東京電力株式会社柏崎刈羽原子力発電所  
敷地周辺の地質・地質構造に関する補足説明

平成20年10月9日  
東京電力株式会社

# ご指摘事項

原子力安全委員会耐震安全性評価特別委員会（平成20年9月25日）  
柏崎刈羽原子力発電所の基準地震動策定に係る原子力安全・保安院における検討に際して  
の意見（案）（震動委第9 - 1号）からの抜粋

# 片貝断層南方延長部の空中写真判読結果

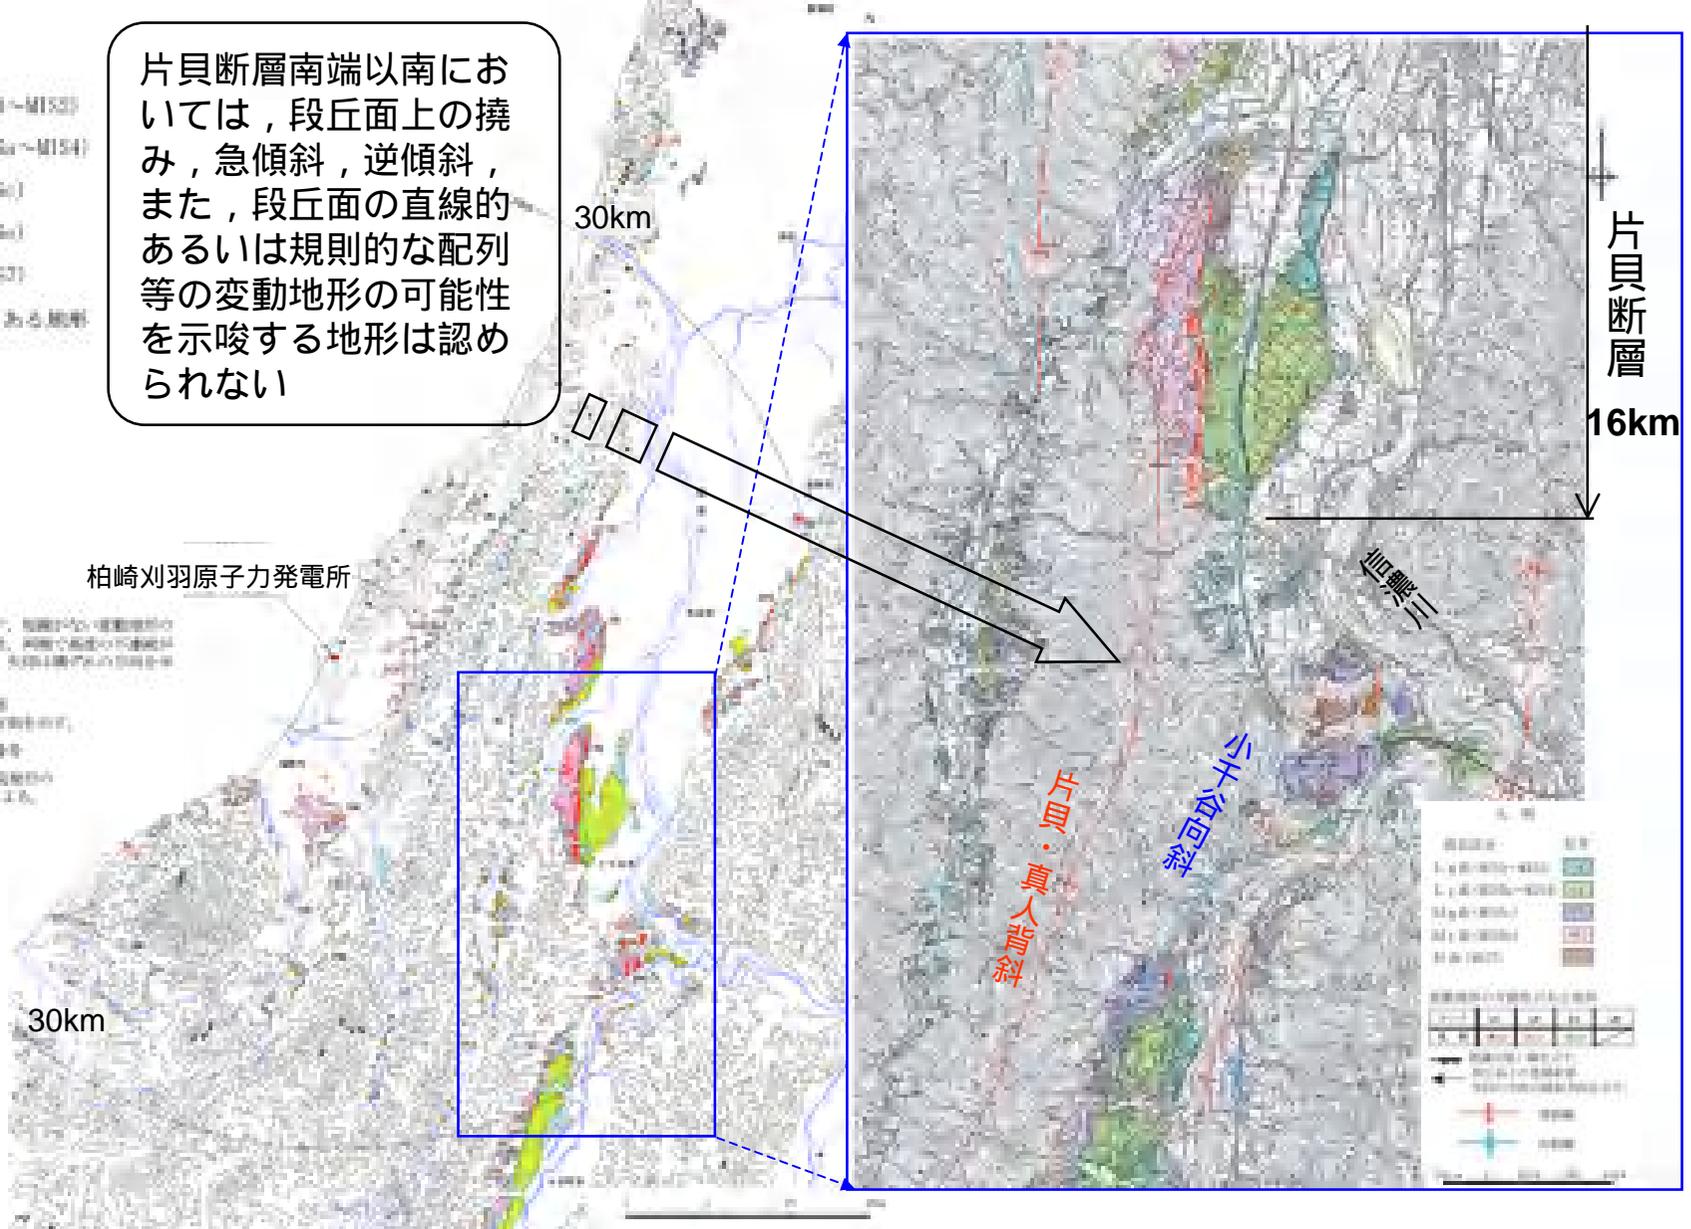
指摘分類	指摘日	指摘事項	コメントの趣旨
合同WG	8月12日 (現地調査)	片貝断層については、活動性を考慮する区間の南端を小千谷市桜町までとしているが、片貝・真人背斜はその南部にも連続することから、念のため、南部にける活動性の有無等について検討すること	片貝断層南方延長部における片貝・真人背斜の活動性について検討すること 片貝断層南方延長部の変動地形の有無に関する説明、片貝断層周辺の活構造との関係の説明 (1章で説明)
	7月23日 (第14回)	時水付近以南は、地滑り状の構造が多数読み取れるので、リニアメントがマスクされている可能性もあるので再検討すること	
合同WG	8月12日 (現地調査)	離水ベンチなどの微地形の分布も把握すること	段丘面や離水ベンチの高度分布を詳細に把握し、その分布から考えられる隆起のメカニズムについて検討すること 段丘面及び離水ベンチの高度分布、断層モデルによる地殻変動との関係の説明 (2章で説明)
	8月26日 (第16回)	アトラスが示す米山海岸のM面がH面であることは理解したが、M面の高度は50m程度であり、その隆起のメカニズムを説明すること	
	9月11日 (第17回)	段丘面高度の分布については、M面だけでなくH面についても検討すること	
原発反対地元三団体申し入れ	1月11日	敷地周辺の段丘面の詳細調査を実施すること

片貝断層南端以南においては、段丘面上の撓み、急傾斜、逆傾斜、また、段丘面の直線的あるいは規則的な配列等の変動地形の可能性を示唆する地形は認められない

# 角田・弥彦断層による地殻変動の試算

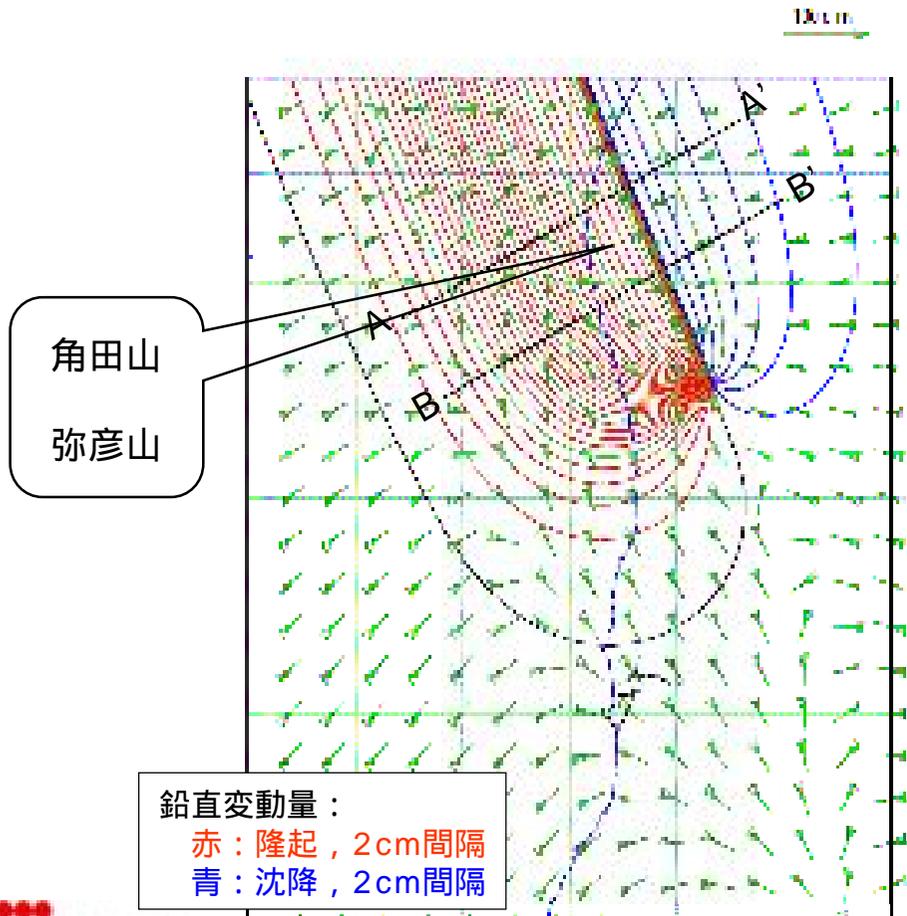
ただし、佐渡海盆東縁の大陸棚斜面部に活断層が存在するという指摘があることから、念のため、その根拠とされた角田・弥彦山周辺の海成段丘の高度分布と大陸棚外縁斜面の成因について、断層モデル等を用いて検討を行い、地形発達過程を総合的かつ科学的に説明すること。

- 断層モデル（地殻変動モデル）により角田・弥彦断層による地殻変動を試算した
- 断層位置から西側の大陸棚から大陸棚斜面にかけて，西に傾動しつつ隆起する傾向を示す
- 前述の段丘面の傾動（西傾斜）と調和的
